Odpovědi na dotazy uchazečů k veřejné zakázce č. 34/2015-23-27

„ČSSZ – datové centrum ČSSZ“

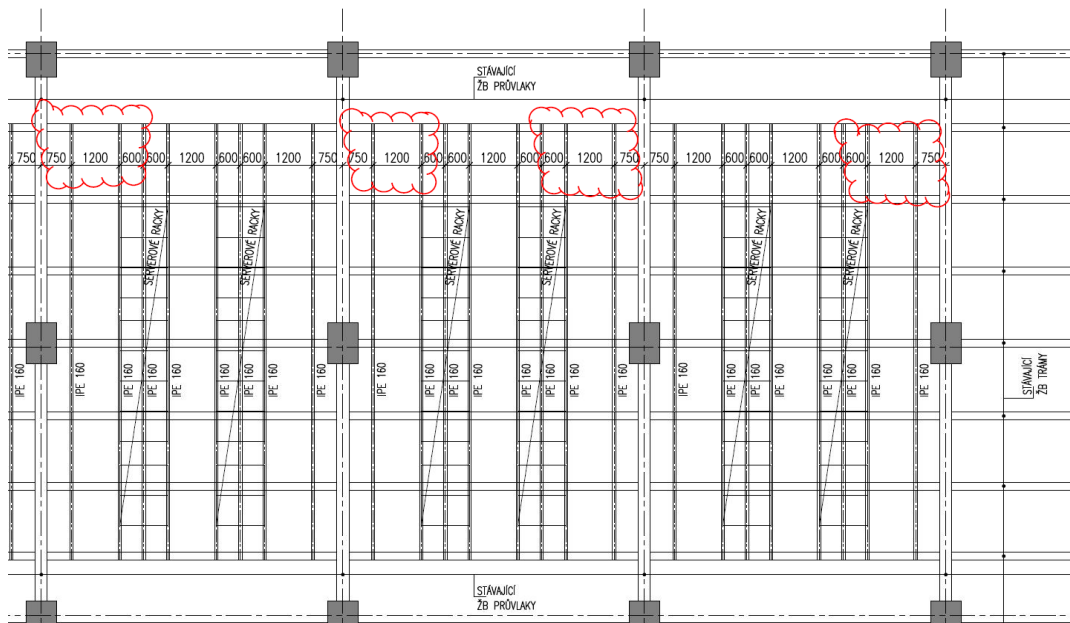
Skladba podlahy S.5 není jasná - dle tabulky skladby konstrukcí stojí stojky zdvojené podlahy o výšce 200mm na přírubách IPE č.160. V řezu A-A výkres č. 17 je zdvojená podlaha bez stojek přímo na přírubách IPE č.160. Žádáme o vysvětlení a doplnění detailu této skladby.

V ploše místností datových sálů (místnosti č. 111 až 114) je navržena ze statických důvodů ocelová konstrukce podlahy pod technologie datových sálů, která má podle zadávací statické části PD mocnost 180 mm. Panely zdvojené podlahy není možné pokládat přímo na tyto ocelové nosníky, které mají místy rozteč 1200 mm, viz. výřez obrázku ze zadávací PD, z výkresu *08_nosna konstrukce podlahy v 2NP.pdf*, části *D.1.2-STAT*:

Neboť výrobci systémových desek zdvojených podlah vlastností požadovaných zadávací projektovou dokumentací, nemají ve svém výrobním repertoáru rozměry desek (podlahových panelů) a sub-konstrukcí modulu 600 x 1200 mm, viz. výřez z technického listu dodavatele systémových zdvojených podlahových konstrukcí:

Na předmětnou ocelovou konstrukci, navrženou k roznesení zatížení od technologií do ŽB trámů stropu, navrhujeme instalovat snížené stojky (cca 50 mm), které umožní rovinnou rektifikaci prováděné podlahy a zároveň žádáme zadavatele o úpravu rozteče I nosníků na 600 mm v celé ploše datových sálů, anebo o doplnění výměn v ocelové nosné konstrukci podlahy vestavby pro datové sály, aby byla instalace stojek v požadovaném rastru realizovatelná (současný návrh v zadávací PD počítá místy s roztečí I nosníků 1200 mm – viz. výše). Případně žádáme zadavatele o změnu principu řešení podlahy na vloženém stropě pro datové sály, bez požadavku na použití systému zdvojené podlahy.

Jedná se o systémovou zdvojenou podlahu, která je v uličkách osazena na rektifikačních nohách uložených na stropě a tam, kde je požadována zesílená nosnost vzhledem k hmotnosti zařízení, jsou navrženy nosné I-profil, na které jsou desky podlahy uloženy.

Rozmístění (rozteč) nosníků je navrženo optimálně k předpokládané technologii. V tom místě bude muset být kvůli rozvodům řešení desek nesystémové. Pro přesné umístění podpůrného rastru je ovšem třeba znát polohy vývodů rozvodů pro technologie (dosud však nebyl vybrán dodavatel IT technologií), aby to nebylo v kolizi.
